KARADENİZ TEKNİK ÜNİVERSİTESİ MAKİNE VE ELEKTRİK FAKÜLTELERİ PROJE YARIŞMASI

JÜRİ RAPORU ÖZETİ

JÜRİ TOPLANTI TUTANAĞI

Makina ve Elektrik Fakülteleri derslik blokları

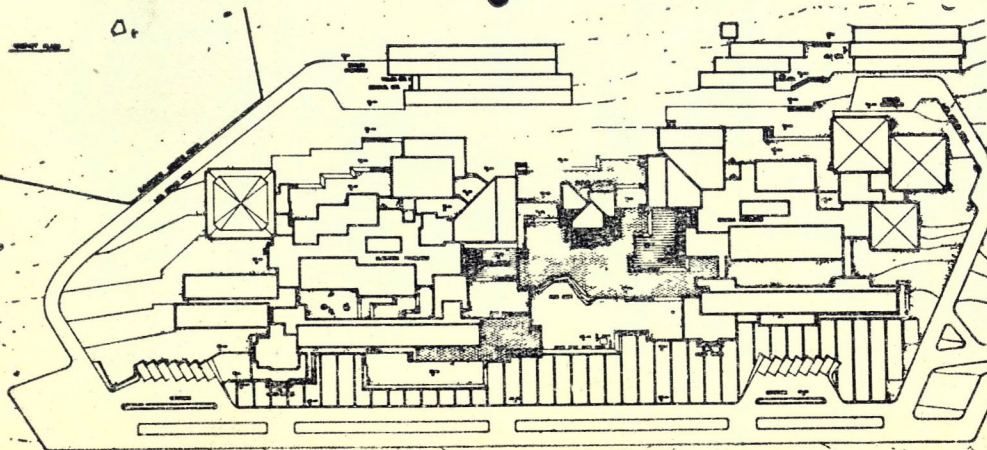
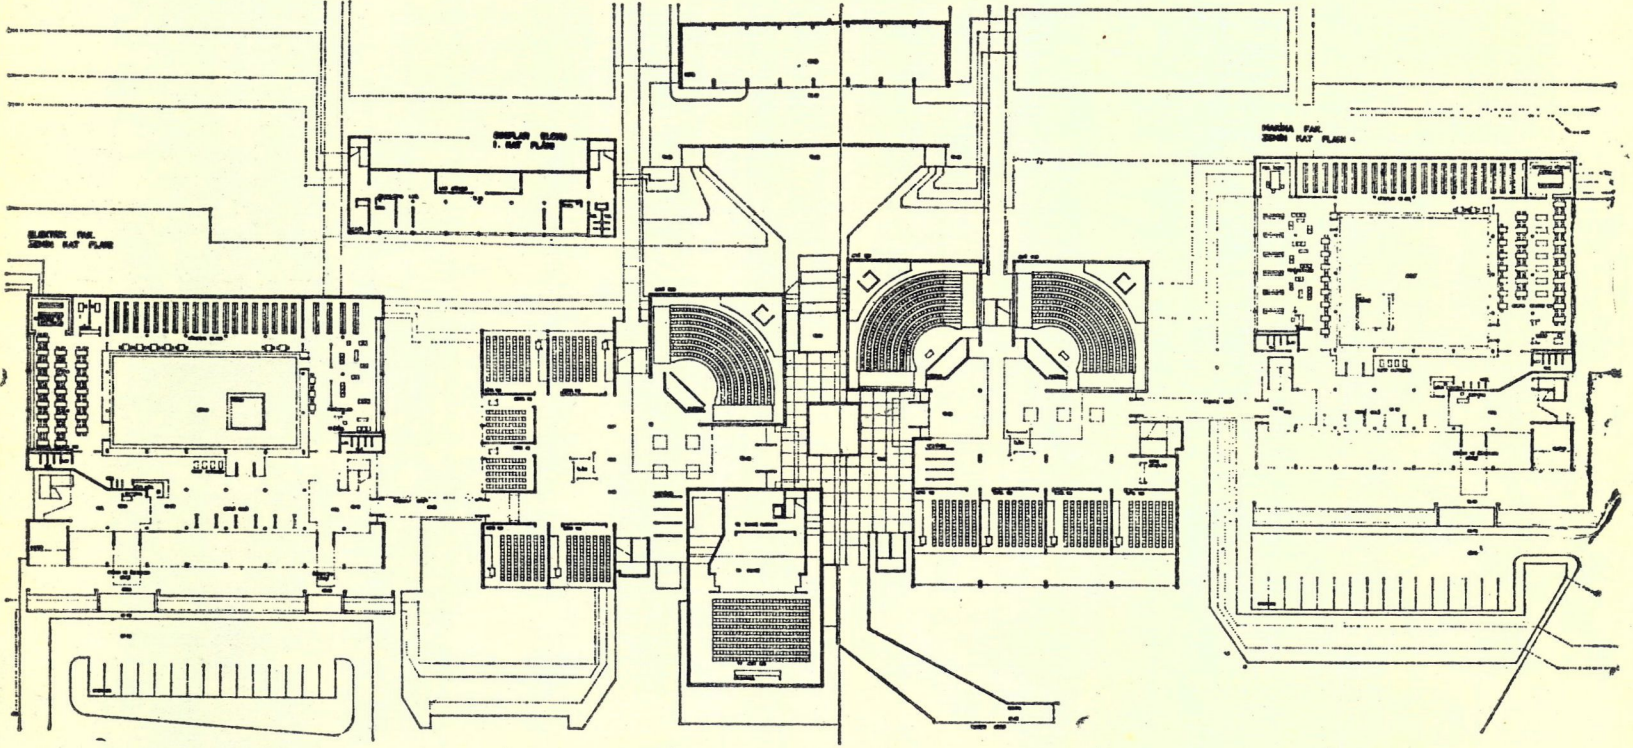
Yarısmaya katılmış olan projeler arasında değişik bir çözüm getirmiştir. Genel kitle anlayışı ve tertibi kompleksin yapılmış olan fakültelerinden farklıdır. Makina Fakültesi önünde düzenlenen mevdan, yer bakımından uygun ve ölçülüdür. Alleden derslik ve kürsüler bloklarına veya vasıta ile gelenlerin ulaşmaları kolavidir. Her iki fakültenin derslik ve anfilerinin gruplandırılması, kürsülerin ayırımı ve laboratuvar bloklarının birbirine yakın tanzimi ve yerleri uygundur. Blokların

birbirleriyle bağlantıları prensibi iyi olmakla beraber ulaşım uzun ve zahmetlidir. Şöyleki :

Kürsü bloku; derslik-anfi ve laboratuvarlarla müstakbel bağlantı kollarına sahip olmakla, bir öğretim üyesinin üst kattaki odasından uzun bir koridordan yürüyerek iki kat inmesi tekrar uzun bir koridoru takiben üç kat irtifa çıkarak bir laboratuvara ulaşması gibi durumlar olumsuz bulunmuştur.

arasındaki üstü örtülü açık mahal soğuk havalarda kuvvetli rüzgâra maruz kalacaktır. Derslik-anfi holleri tabii ışıkta az yararlanmaktadır. Zeminde zengin tutulan bu hollere karşılık üst katındaki resimhanelere dar galerilerden ulaşılabilir. Genel form endişesi sebebi ile resimhanelerin bir kısmı kürsülere yönlendirilmiş, bir kısmı manzara getirilmiş ve dar cephelerinden yeterli ışık alamayan derin dikdörtgenler şeklinde tertip edilmiştir.

Gene form endişesi ile Makina Fakültesi derslikleri ışığa engel olan 5 metre derinlikte bir kolonadın gerisinde tertip edilmiştir. Form endişesi, Makina Fakültesinin 200 ve 300 kişilik anfilerinin aynı ölçülerde yapılmasına âmil olmuştur. Kütüphanelerin önünün sergi holleri olarak değerlendirilmesi uygun, fakat sahaları geniş bulunmuştur. Dekanlık girişleri ölçülü ve iyi bulunmuştur. Resimhanelerin iki kat aşağıdaki WC'leri kullanmak durumunda olmaları iyi değildir. Dekanlık tertibi ve televizyon stüdyosunun dışa bağlantısı başarılıdır. Kürsü odalarının dört yöne ve doktora odalarının resimhanelere bakar şekilde tanzimi başarısızdır. Malzeme laboratuvarının zemin katta tertip edilmeyiş hatalıdır.

Zemin kat planları

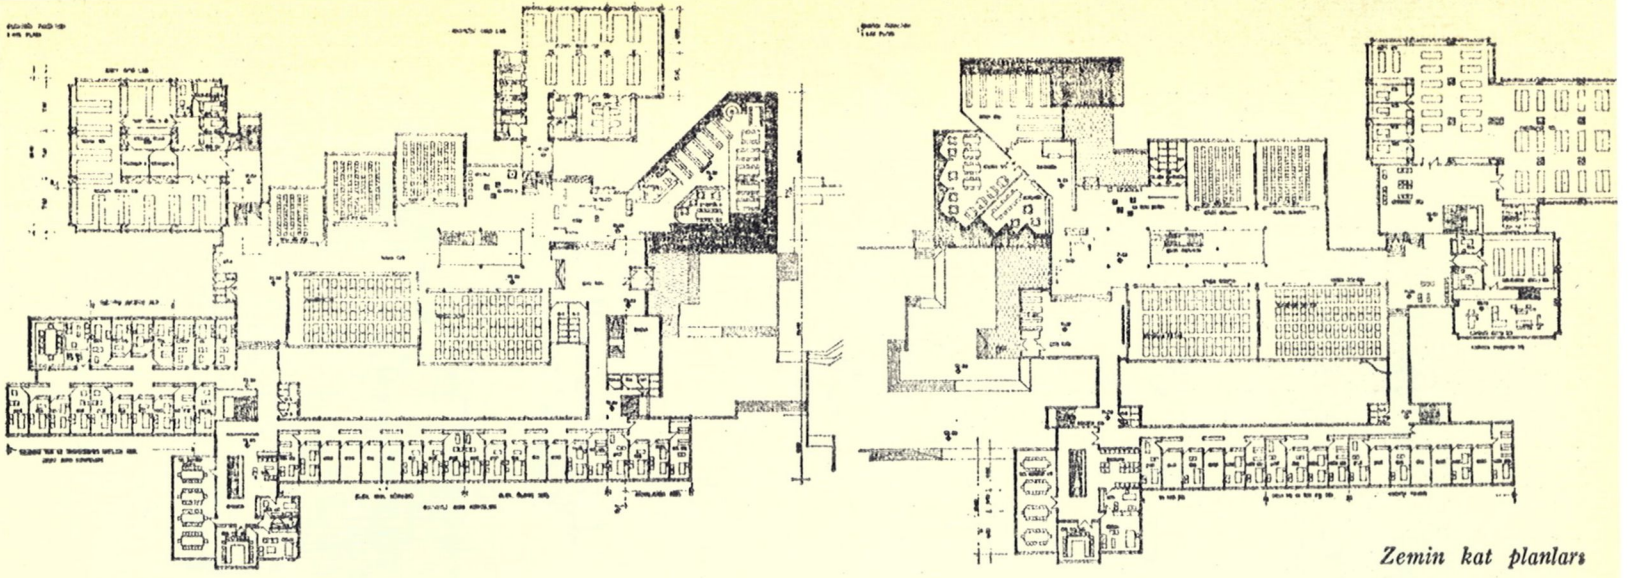
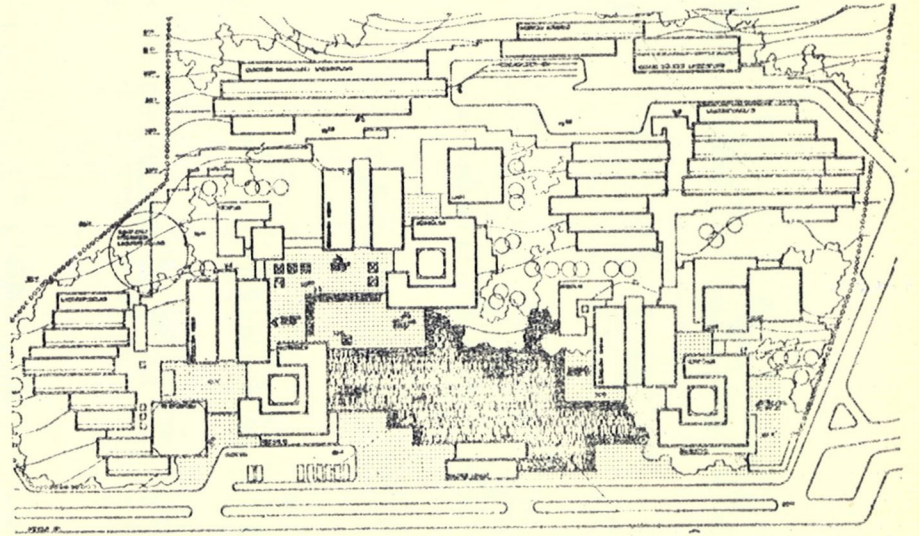
Fakültelerin araziye yerleşmesinde meyillerle uygun plan tertibi; müstakbel laboratuvarlar için inkişaf sahası bırakılması; fakülte ve laboratuvarların vasıta yolları ile yakın irtibatı; kitlelerde dekanlıkların tebarüz ettirilmesi; talebe hoca girişlerinin muhtelif kot ve yerlerden tertibi; iki fakülte arasındaki öğrenci bahçesinin öğretim alanları ile yakın irtibatı ve bu bahçe üzerindeki kantinin karakterine uygun ve isabetli yer seçimi ile tertibi; kürsü-laboratuvar ilişkisinde talebe sirkülasyon yoğunluğundan kurtulmaya çalışılması; projenin yaklaşık 25.000 m² inşaat sahası civarında

da çözüme ulaştırılması olumlu yönlerine karşı;
Elektrik Fakültesinde, kuvvetli akım kolu kürsü-laboratuvar bağlantısının dersliklerin içerisinden tertibi; resimhanelerin dar ve derin avlulara bakması; kürsülerde tek taraflı uzun

koridor teklifleri; kitaplığın anfi konstrüksiyonu altında tertiplenmesi ve Elektrik Fakültesinde talebe holünden tecrit edilmemiş olması; televizyon stüdyosu fuayelerinin kifa-yetsiz oluşu; resimhanelerin küçük ebatta tu-tulması; Makina ve Elektrik Fakültesinde ze-

min kat talebe girişlerinin mübalâğalı ifade-lendirilmesi; dekanlık giriş ve plan tertiple-rinde başarılı bulunmaması gibi olumsuz yön-leri göz önünde bulundurularak bu proje 4/3 oy çokluğu ile 2. ci Mansiyona lâyık görülmüştür.
